Høringssvar

I dette dokument findes alle de høringssvar, som Københavns Kommune har modtaget ifm. høringen af miljøkonsekvensrapporten for metrolinje M5. Høringen foregik i perioden 1. august til 26. september 2024.

Miljøkonsekvensrapport Metrolinje M5

Høring af miljøkonsekvensrapport for mulig ny metrolinje M5

Figur A1.3
Anlægsarbejde ved
DGI Byen
– Ledningsomlægning.

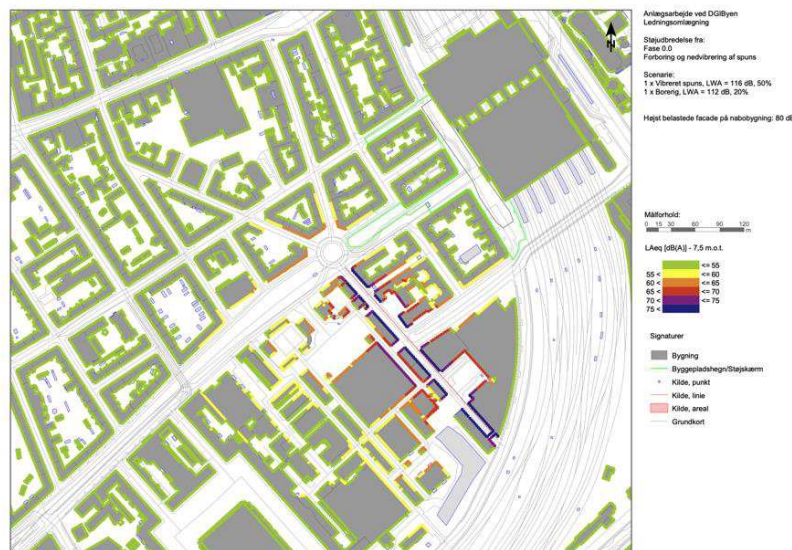
DGI Byen driver både conferencecenter (CPH Conference m.v.) og et hotel (CPH Hotel), som ligeledes forventer et fald af både besøgende og overnattende gæster som følge af larm og forringede adgangs-vilkår. Det er således vigtigt for DGI Byen, at der under hele anlægsperioden er farbare adgangsforhold til DGI Byens faciliteter, herunder til conferencecentret og hotellet. Nabokompensation bør således også gælde for hoteller og conferencecentre, som lever af at have både gæster i dagtimerne og overnattende gæster. Hotel- og conferencebranchen er således en støjfølsom branche, som bliver særligt ramt. Dette

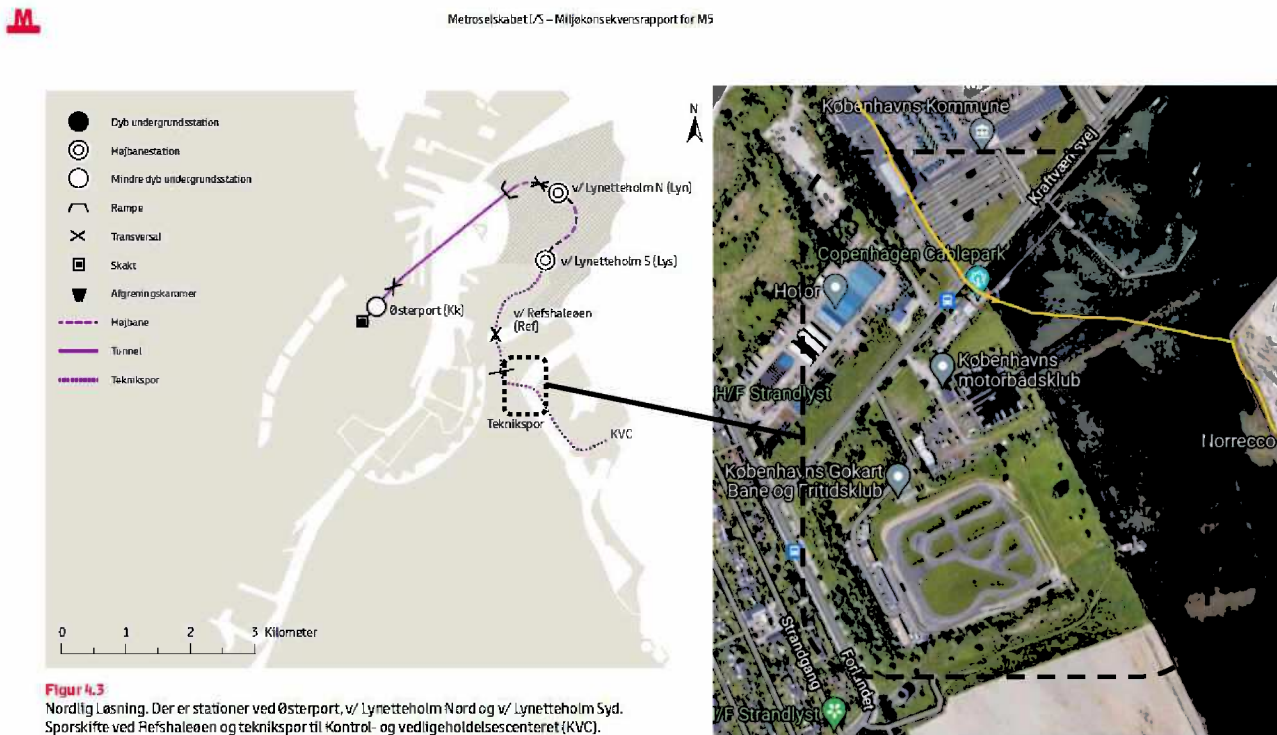
Der er ikke nogen direkte forbindelse til kontrol- og vedligeholdelsescenteret (KVC) på Prøvestenen ved Nordlig Løsning. Derfor er der behov for en forbindelse hertil i form af en enkeltsporet jernbane. Denne bane (tekniksporet) vil blive ført på en viadukt frem til Kraftværksvej, hvorefter den føres over Prøvestenskanalen, og derefter på terræn på vestsiden af Prøvestenen frem til KVC. Ved passage af Prøvestenskanalen og de skærende veje på Prøvestenen, føres tekniksporet på broer.

I henhold til grafikken herunder (figur 4.3) skærer tekniksporet på tværs af KMKs sejlrende som går fra KMKs havnebassin, og frem til Prøvestensdæmningen.

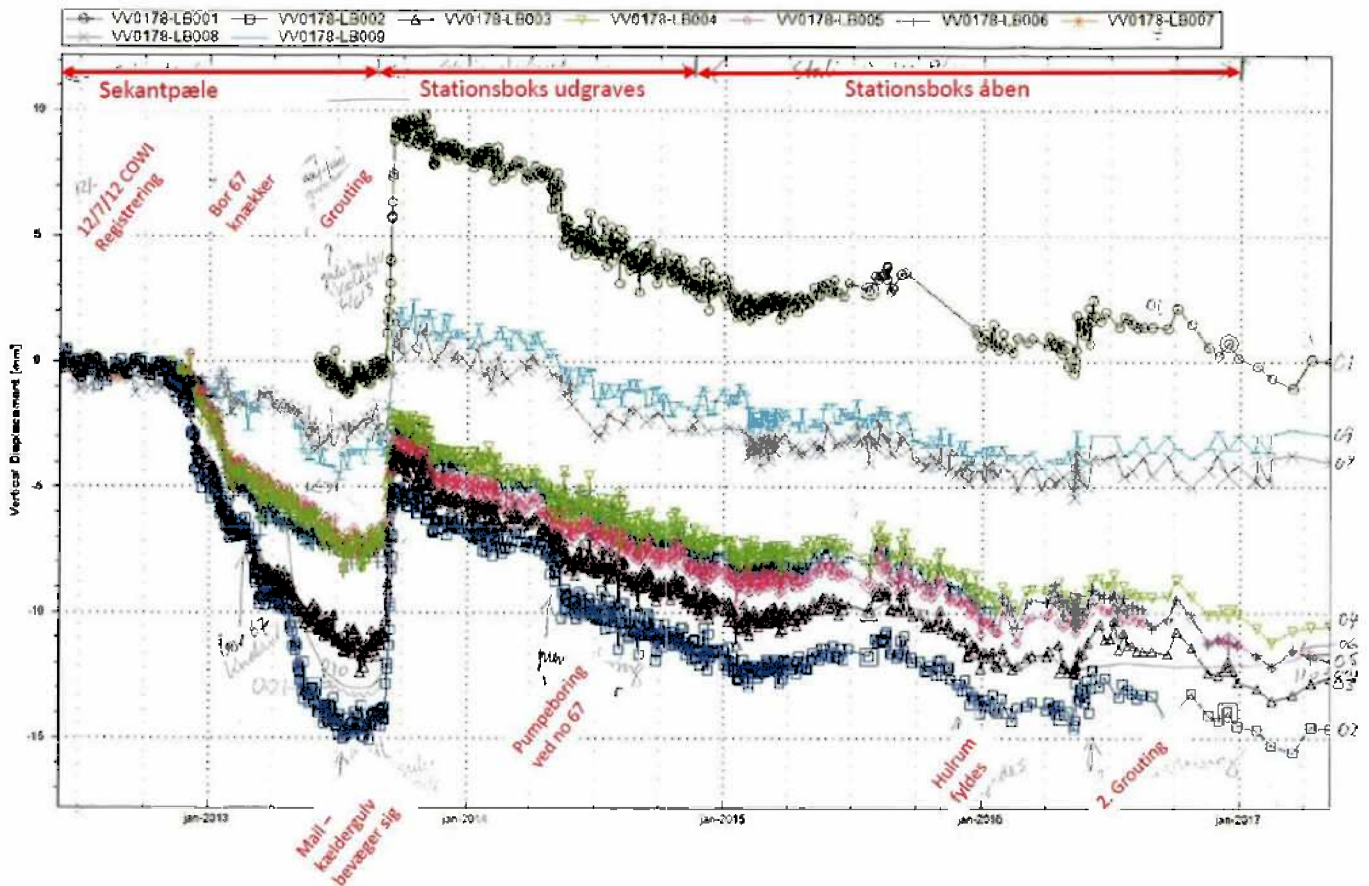
Vi har ikke her taget den horisontale udskridning med der næsten var ½ del af den vertikale bevægelse.

Kurverne, der er blevet brugt, se nedenfor VV 0178, er "Opmåling af nivelleringsbolte 2021 på ejendommen Stampesgade 2/ Reventlowsgade 22 fra 8/2 2012 - 3/8 2021". Numrene på kurven refererer til nivellerings bolte på ejendommen. Ejendommen er en vinkelejeendom. Der hvor bevægelserne er størst se ved boltene omkring hjørnet, dernæst boltene mod Stampesgade, så mod Reventlowsgade. Boltene i gården har næsten ikke bevæget sig.

[Figur 4 - Skitse af en tovejs cykelsti ved Bryggebroen]

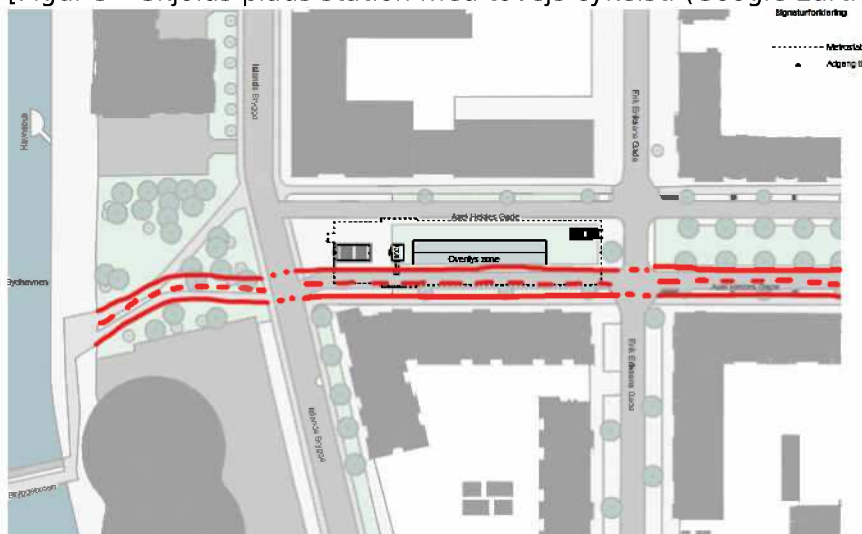
- Brug projektet til at forbedre forholdene for cyklister ved at bygge en tovejs cykelsti på den sydlige side af stationen og placere al biltrafik på den nordlige side samt etablere et lyskryds ved Islands Brygge, som ved Skjolds Plads Station.
